Znak pisma: PŚP.271.2.2018

Dotyczy przetargu: „Przebudowa drogi gminnej w Rudzienicach – ul. Lipowa”

Pytania i odpowiedzi

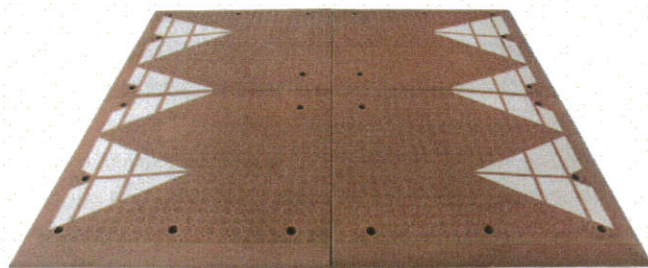
2. Prosimy o opis, rysunek oraz lokalizacje w planie sytuacyjnym proggu zwalniającego o którym jest mowa w pozycji 73 kosztorysu ofertowego.

Próg zwalniający powinien być wykonany z mieszanki gumowej odporny na działanie UV. Próg wyspowy składa się z 4 elementów (2 lewe i 2 prawe), śrub montażowych, łączników metalowych oraz korków maskujących otwory montażowe. Każdy element narożny proggu zwalniającego wyposażony jest w elementy odblaskowe z taśmy, znacznie poprawiające widoczność w nocy.

Progi są specjalnie dostosowane do ruchu komunikacji miejskiej. Przy zmniejszonej prędkości próg pozwala na swobodny przejazd, np: autobusów.

<i>Szerokość:</i>	<i>180 cm</i>
<i>Długość najazdowa:</i>	<i>300 cm</i>
<i>Wysokość:</i>	<i>6,5 cm</i>
<i>Waga kompletu:</i>	<i>280 kg</i>

Elementy proggu będą w kolorach czerwonym z białymi elementami odblaskowymi.
